ACTA DE INSPECCIÓN

CERTIFICAN: Que se personaron los días 21 a 23 de septiembre de 2015 en el Simulador de Alcance Total (SAT) para el entrenamiento del personal de operación de la Central Nuclear de Vandellòs II (CNVA2), emplazada en el término municipal de Vandellòs, Tarragona. Esta instalación dispone de autorización de Explotación concedida por orden del Ministerio de Industria, Turismo y Comercio, de fecha veintiuno de julio de dos mil diez.

El objeto de la inspección era evaluar los nuevos desarrollos y verificar el mantenimiento de la fidelidad física y funcional de SAT de CNVA2 en la fase de explotación, de acuerdo con los requisitos de la normativa aplicable, y según la agenda de inspección entregada a la central al comienzo de la misma, cuya copia se adjunta en el Anexo I a la presente Acta.

Fig. 1: Nivel del presionador (I0480) y nivel de referencia (I0483)

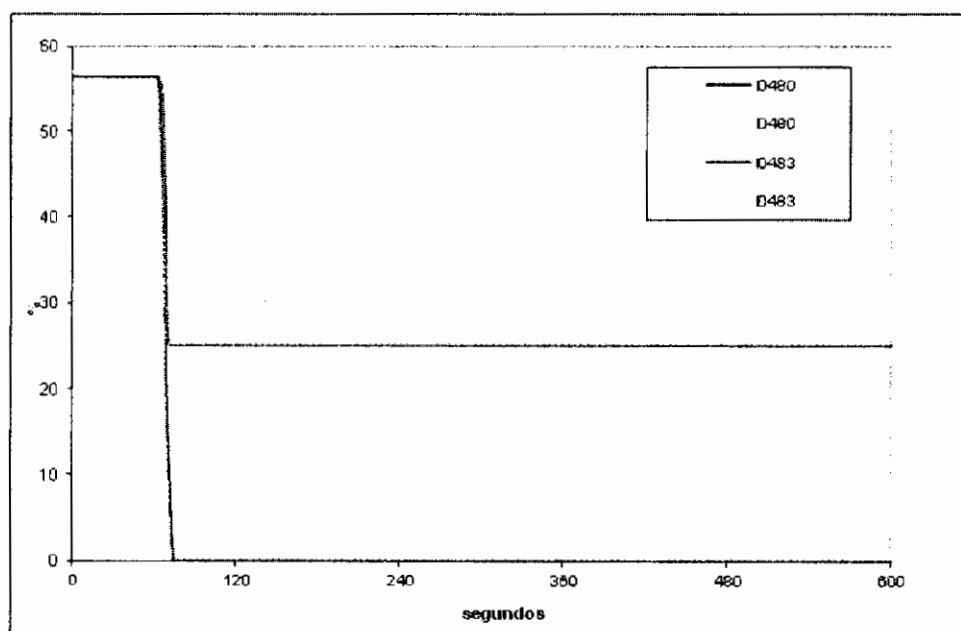
- La inspección indicó que los resultados de los transitorios y la referencia en ciertos casos no se ajustan (véase página 148, gráfica de nivel en presionador del informe IV-VN-14-05). Los responsables del SAT respondieron que lo que se comprueba es que la tendencia en los resultados del transitorio y la referencia sea la misma siguiendo el criterio de aceptación del ANSI: "Any observable change in simulated parameters corresponds in direction to those expected from actual or best estimate response of the reference unit to the malfunction."

Se aclara que se grafican dos variables el nivel del presionador (L0480) y nivel de referencia del PZR (L0483) que corresponde con el Setpoint de nivel en el control de PZR. En trazo continuo están la evolución de las variables en la carga que se está validando y en trazo discontinuo la evolución de las variables en la carga de referencia.

Se aclara que la variable L0480 se compara con la L0480 de otra carga en discontinuo y la L0483 con la L0483 de la otra carga en discontinuo. En los dos casos las variables van superpuestas y por tanto no se ven las discontinuas claramente.
